改善箇所説明図

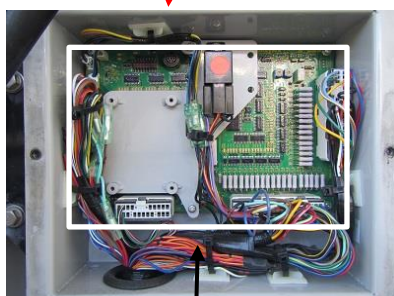
塵芥車のPTO連動非常点滅表示灯点滅制御ユニットの回路設計が不適切なため、PTO作動により非常点滅表示灯が点滅している際に、前照灯及び方向指示器を操作した場合、側方照射灯が点滅することがある。そのため、道路運送車両の保安基準第33条の2に適合しないおそれがある。

全車両、PTO連動非常点滅表示灯点滅制御ユニットを対策品に交換する。
